## リコール届出一覧表

リコール届出番号	外 - 2862	リコール開始日：令和 元年 6月 11日	
届出者の氏名又は名称	プジョー・シトロエン・ジャポン株式会社 代表取締役 クリストフ プレヴォ (製作国： フランス共和国) (製作者名： オートモビル・プジョー) (問い合わせ先： 0120-840-240 プジョーコール)		
不具合部位 (部品名)	電子制御ユニット (ボディ電装制御ユニット BSI およびエンジンリレーユニット BSM)		
基準不適合状態にあると認める構造、装置又は性能の状況及びその原因	ボディ電装品制御ユニット (BSI) とエンジンリレーユニット (BSM) において、CPU負荷に対する保護制御が不十分なため、電気負荷が大きくなった場合に瞬間的にリセットすることがある。そのため、両ユニットのCPUが同時に一時的機能停止になると、最悪の場合、エンジンが停止するおそれがある。		
改善措置の内容	全車両、ボディ電装品制御ユニット (BSI) およびエンジンリレーユニット (BSM) のレファレンスを確認し、最新のプログラムに書き換える。なお、BSMの特定レファレンスのものは、対策品に交換する。		
不具合件数	0 件	事故の有無	0 件
発見の動機	本国からの情報による。		
自動車使用者及び自動車分解整備事業者に周知させるための措置	<ul style="list-style-type: none"> <li>● 使用者 : 電話・ダイレクトメールにて通知する。</li> <li>● 自動車分解整備事業者：日整連発行の機関誌へ掲載する。</li> <li>● 対策実施済車両 : 対策済車両には、運転者席側ドア開口部のドアロックストライカー付近に外-2862のステッカーを貼付する。</li> </ul>

## 改善箇所説明図

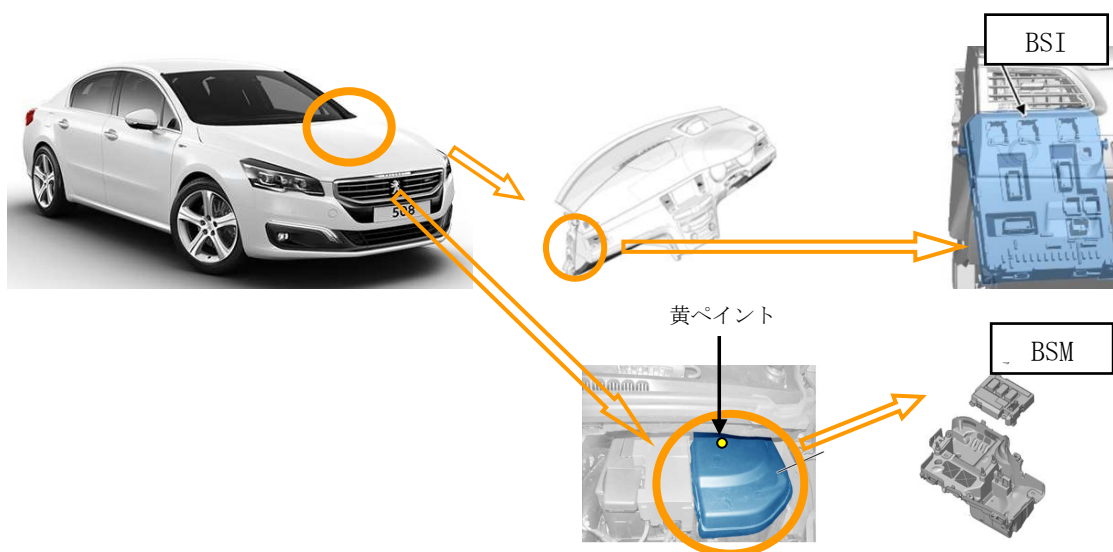
ボディ電装品制御ユニット（BSI）とエンジンリレーユニット（BSM）において、CPU負荷に対する保護制御が不十分なため、電気負荷が大きくなった場合に瞬間的にリセットすることがある。そのため、両ユニットのCPUが同時に一時的機能停止になると、最悪の場合、エンジンが停止するおそれがある。

全車両、ボディ電装品制御ユニット（BSI）およびエンジンリレーユニット（BSM）のレファレンスを確認し、最新のプログラムに書き換える。なお、BSMの特定レファレンスのものは、対策品に交換する。

エンジンリレーユニットのプロテクトカバー上部に黄ペイントを塗る。
